Part assemblies Hydraulics LCS

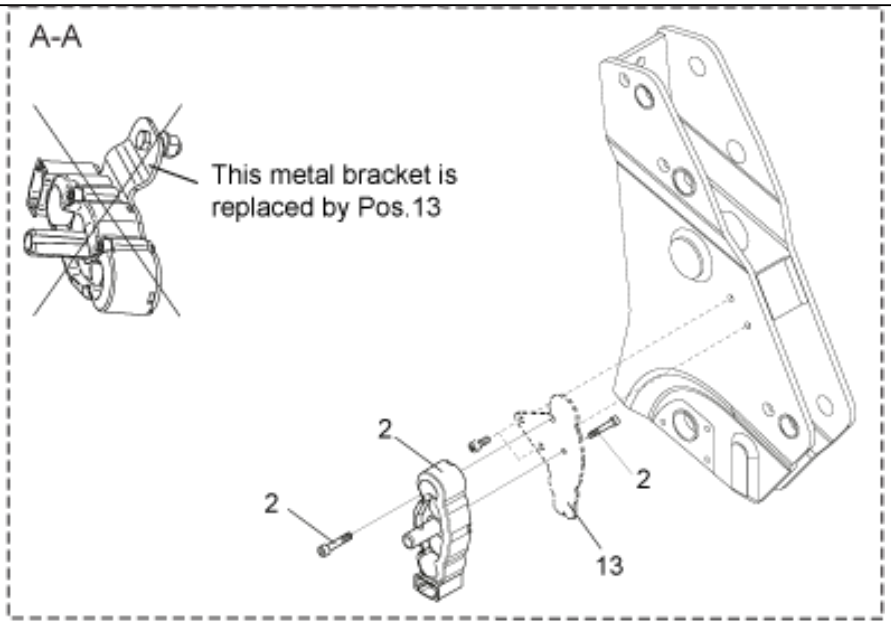
A-A
This metal bracket is
replaced by Pos.13
2
2
2
13
